Hoe toegankelijk is Gemeentehuis Gulpen- Wittem?

Op 20-6-2022 was onze Inspecteur Toegankelijkheid bij u op locatie voor een toegankelijkheidstoets. We willen u hierbij nogmaals van harte bedanken voor de gastvrijheid tijdens deze toets. We hebben de gegevens met zorg verwerkt en delen de tips graag in dit verbetervoorstel.

Omgevingsloket - Drempel

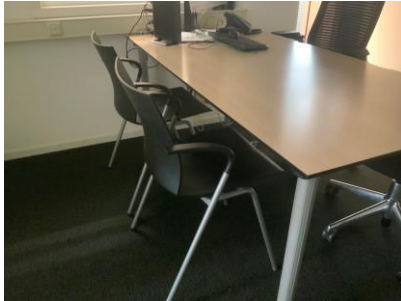
18. Er bevindt zich een hoogteverschil van 3cm hoog.

Hierdoor kunnen bezoekers met een scootmobiel, rolstoel of rollator de route lastig of niet overbruggen.

Verhoog de vloer of bestrating (of indien dat niet mogelijk is zorg voor een drempelhulp) zodat er geen hoogteverschil meer is (of maximaal 2cm). Realiseer een stabiele, nagelvaste hellingbaan met anti-slip, die 300kg kan dragen en een stijgingspercentage heeft van maximaal 20%. De hellingbaan moet over de gehele lengte een vrije breedte hebben van minimaal 120cm, aanbevolen is 180cm. Indien het hoogteverschil zich bij een deur bevindt, dan is de vrije doorgangsbreedte van de hellingbaan of drempelhulp tenminste gelijk aan de vrije doorgangsbreedte van de (dubbele) deur.
